Rif. “Oggetto: [ID: 7839] SANTERAMO IN COLLE (BA), MATERA (MT): progetto di un nuovo impianto agrovoltaico denominato "(CO2) "2" di potenza pari a 11,66 MW e relative opere di connessione alla R1N, da realizzarsi in Basilicata e in Puglia nei territori dei Comuni di Matera (MT) e Santeramo in Colle (BA). Procedimento ai sensi dell'art. 23 del D.lgs. n. 152/2006 e ss.mm.ii.
Proponente: ASP Viglione S.r.l - Richiesta di integrazioni”

In relazione alla vostra richiesta di integrazione prot. MIC_SS-PNRR_Prot_7370-P_23122022 vi rappresentiamo quanto segue:

Stralcio parere favorevole Parco Eolico Meltemi srl

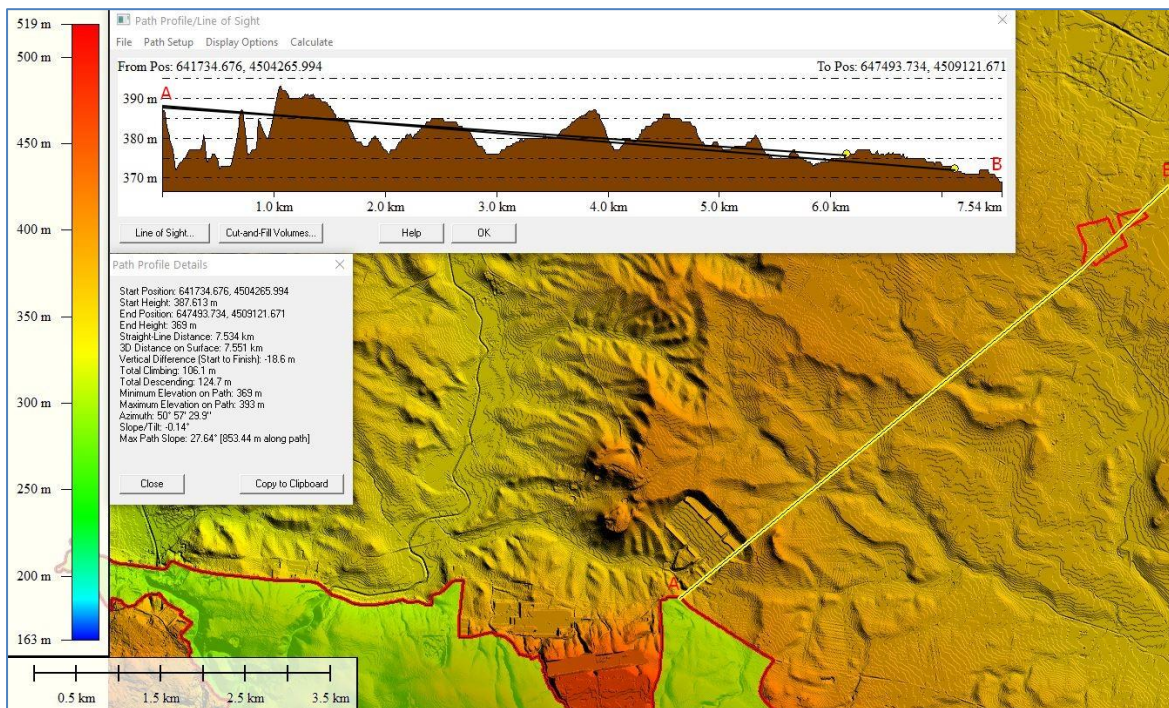
3. *"Specificare, anche con apposita rappresentazione cartografica, la scelta localizzativa, tipologica e dimensionale del progetto rispetto a quanto stabilito dalla normativa regionale derivante dalle linee guida del Ministero dello Sviluppo Economico, D.M.10-09-2010 (in particolare la Legge Regionale 30 dicembre 2015, n. 54 "Recepimento dei criteri per il corretto inserimento nel paesaggio e sul territorio degli impianti da fonti di energia rinnovabili ai sensi del D.M 10.09.2010" - Allegato A, laddove indica, al punto 1.1. "Siti inseriti nel patrimonio mondiale UNESCO e compreso in questa tipologia il territorio della Basilicata che risulta iscritto nell'elenco dei siti del patrimonio mondiale dell'UNESCO denominato IT 679 "I sassi ed il parco delle chiese rupestri di Matera", istituito nel 1993. E' previsto un buffer di 8.000 m dal perimetro del sito)."*

Anche l'area definita per la sottostazione è un'area idonea e a conferma di questo si riporta un parere favorevole del 2013, di approvazione di un parco eolico nella stessa area, in territorio lucano (Parco Eolico Meltemi srl). Come da verbale, di seguito riportato, è stata la stessa Soprintendenza a richiedere lo spostamento della Stazione Utente in prossimità della Stazione Terna, proprio per mitigare l'impatto paesaggistico, trattandosi di area nelle vicinanze di insediamento produttivo e già compromessa paesaggisticamente. Quindi la scelta dell'area di ubicazione della Stazione Utente, è pienamente rispondente a quanto richiesto anche dal PPTR.

Risulta evidente, dalle immagini sopra riportate il carattere di insediamento produttivo dell'area.

Intervisibilità tra il Parco e l'area impianto

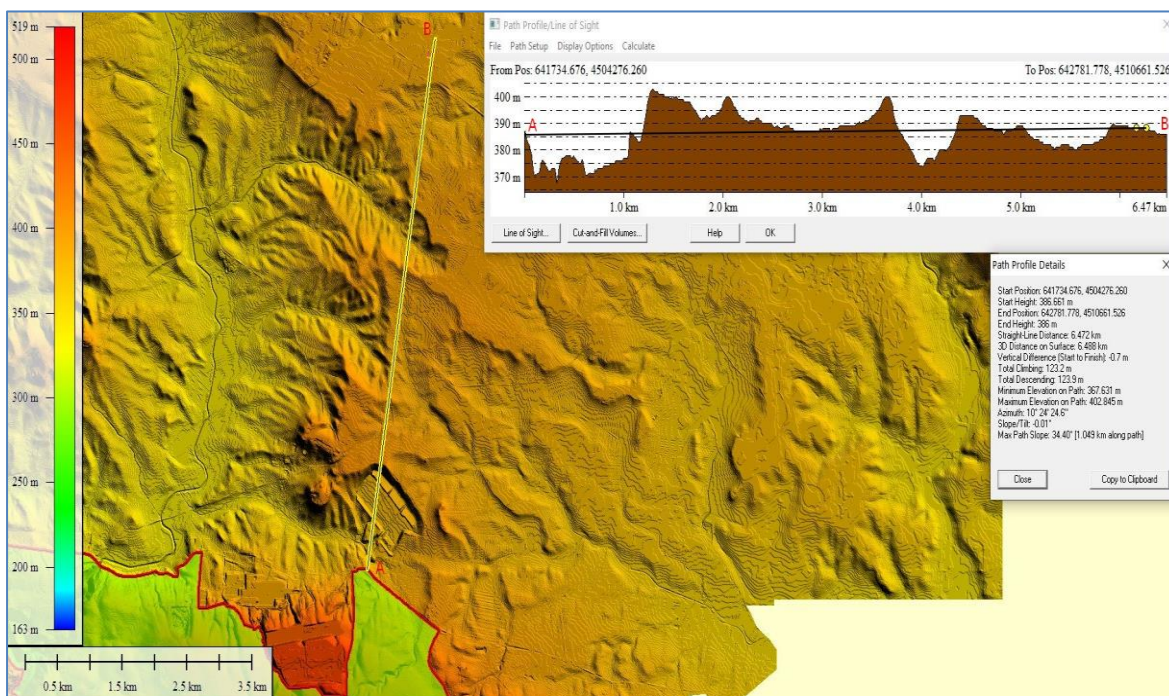
5. *“Si chiede di voler trasmettere lo studio di intervisibilità che il proponente vorrà elaborare in relazione al contesto territoriale e morfologico di riferimento del progetto”.*

Allo scopo, poi, di avvalorare in maniera oggettiva quanto appena affermato, si è effettuata un'analisi di intervisibilità tra l'impianto Asp Viglione e la relativa sottostazione e il confine del Parco, il punto più vicino all'area di intervento.

Risulta evidente, dalle precedenti analisi, che la morfologia del territorio rende impossibile la seppur minima interferenza tra l'impianto e il Parco.
